**CIRCULAR ACLARATORÍA No.1**

**LPN-CNBS-2-2019**

**“ADQUISICIÓN DE SERVIDORES PARA VIRTUALIZACIÓN”**

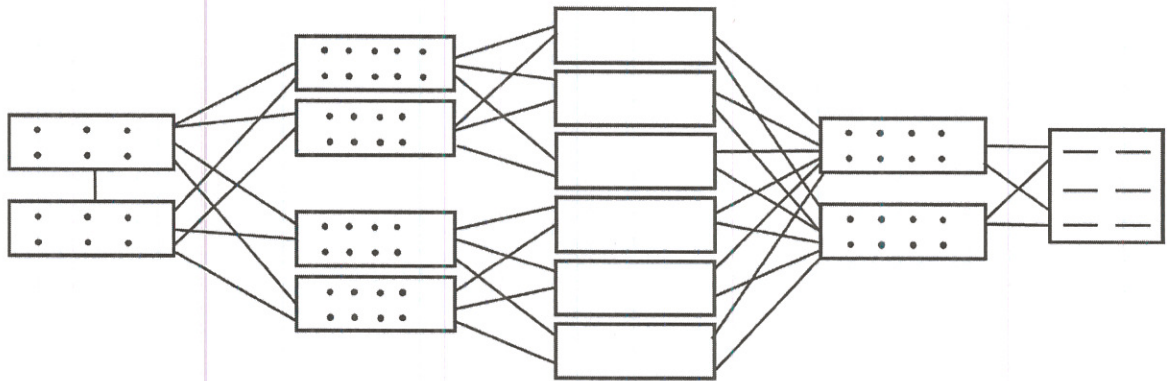
**Consulta 5:**

Por favor compartir el diagrama de conexión de los nodos a nivel de solución.

***Respuesta:***
